6. 技術的な問題のある事例

階段が納まっていらない等設計ミスの可能性が
あるケース

- 【工事内容】購入した築50年の中古住宅の全面改修工事
- 【住宅形式】戸建(木造2階建)
- 【相談内容】インターネットで検索したリフォーム事業者3社から見積書をもらった。その中で、一番高額であったが、相談しやすい担当者がいるA社に決めようと思っている。A社の見積書を送るのでチェックしてほしい。

工事名称

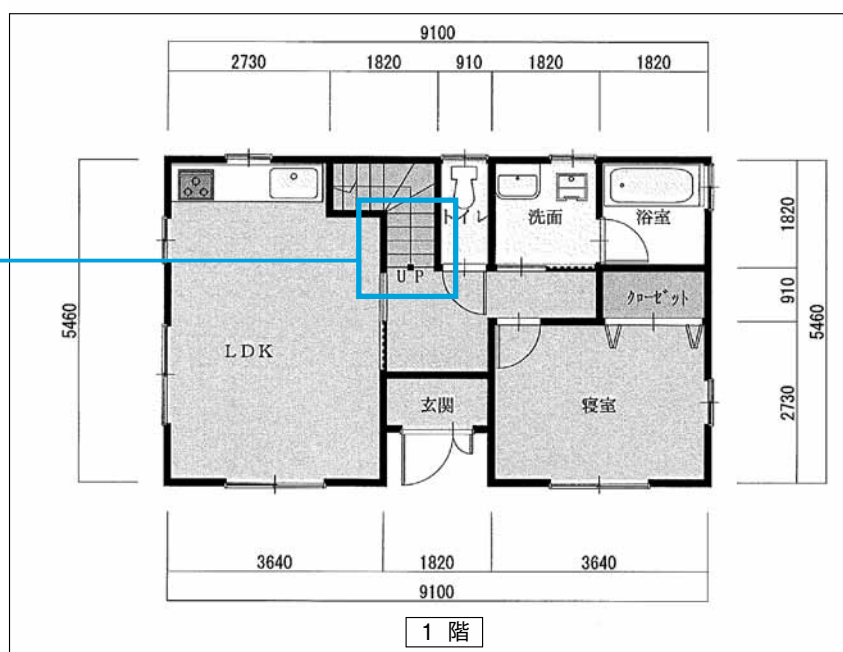
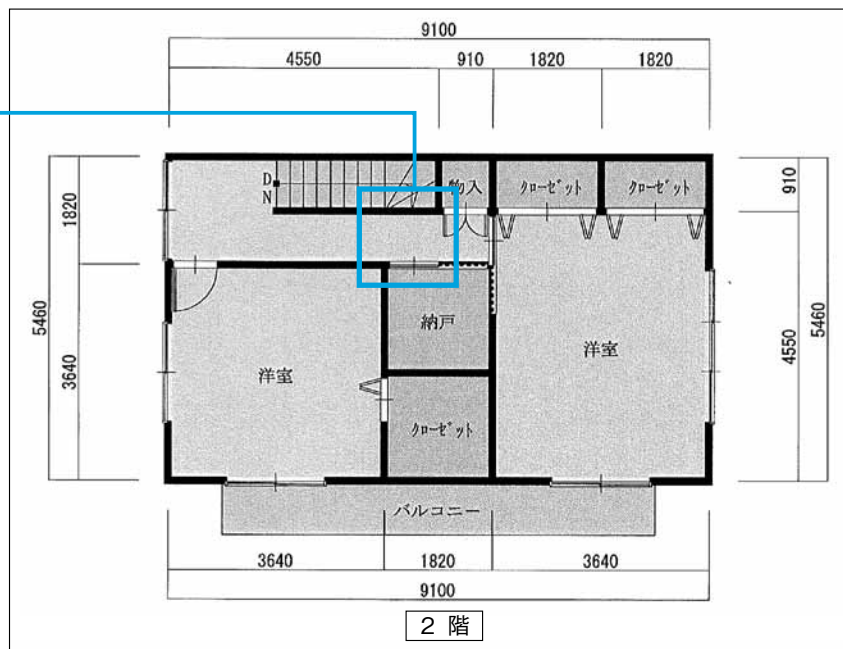
- 数量や単価について一式計上されている項目が多く、工事内容・工事範囲が明確になっていないため、事業者の説明を求め、明細を記述してもらうことを助言した。
- 仕様欄に材料の品番や形状寸法が記載されていない項目について、記載してもらうとともに説明を求めることを助言した。

計画平面図

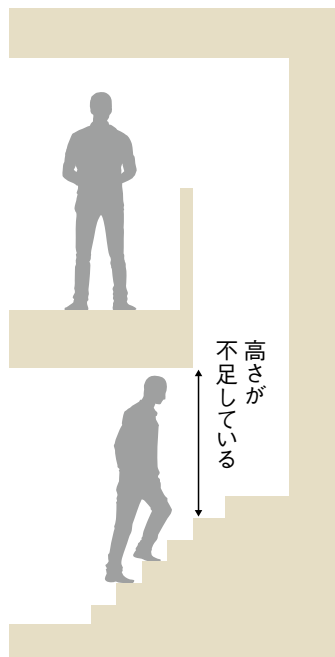
- 計画平面図の階段において、登りはじめの4段目までが2階廊下の直下に位置しており、上り下りに必要な高さが不足している可能性あることを指摘。
- 事業者には階段断面図などの詳細図を作成してもらい説明を受けることを助言した。

- 階段の計画において、設計ミスのある可能性を指摘した。これは、そもそものリフォームの目的を達成できない恐れがあるため、事業者には階段断面図等の詳細図により説明を受けることを助言した。
- 見積書の一式表記や仕様の記載がない部分について、それぞれ事業者を確認するよう助言した。
